改善箇所説明図

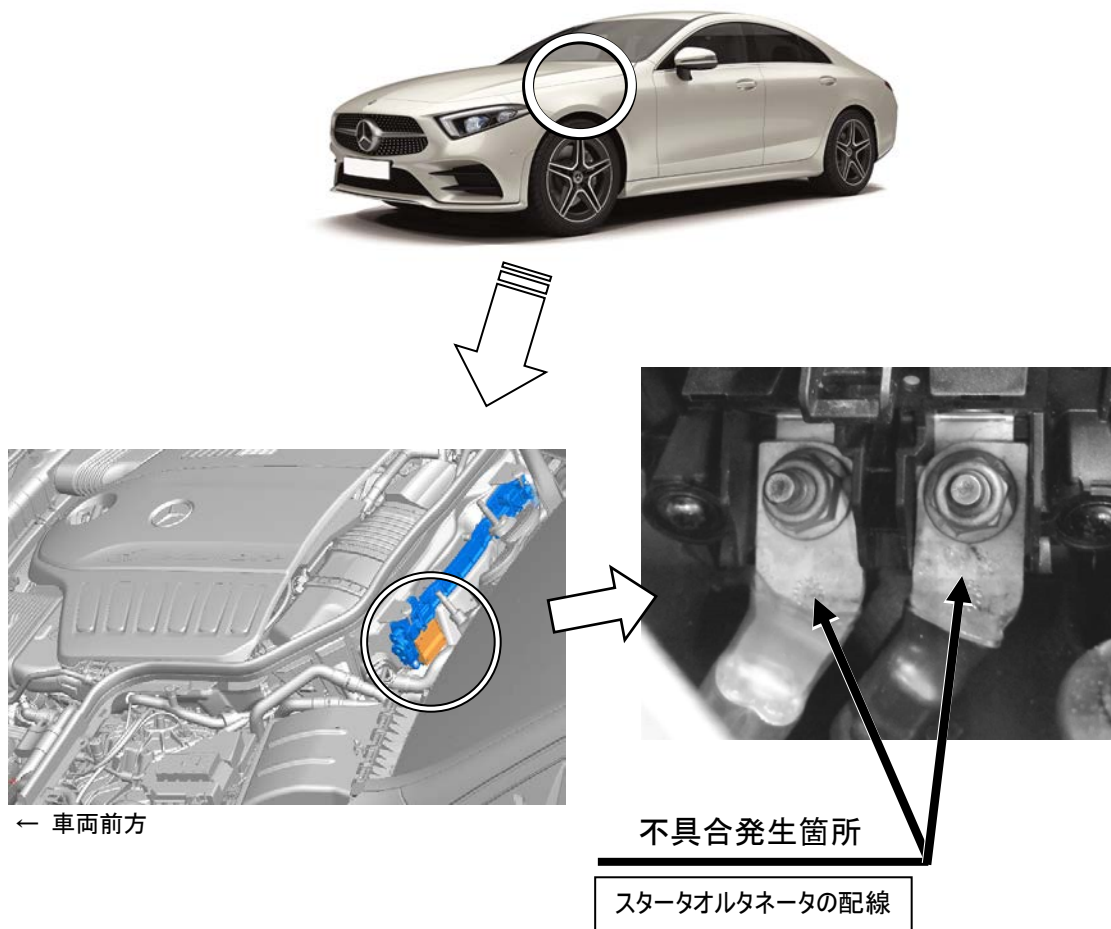
注: は修正する部位を示す

48V スタータオルタネータの配線において、作業指示が不適切なため、配線に誤った取付金具が取り付けられ、誤った結線がされているものがある。そのため、高負荷運転時にフューズの容量を超える電流が流れ、最悪の場合、フューズが溶断されて警告灯が点灯するとともにエンジンの始動ができなくなるおそれがある。

全車両、配線の結線を正しい状態に修正する。

識別 : 車台番号の付近に黄色ペイントを塗布する
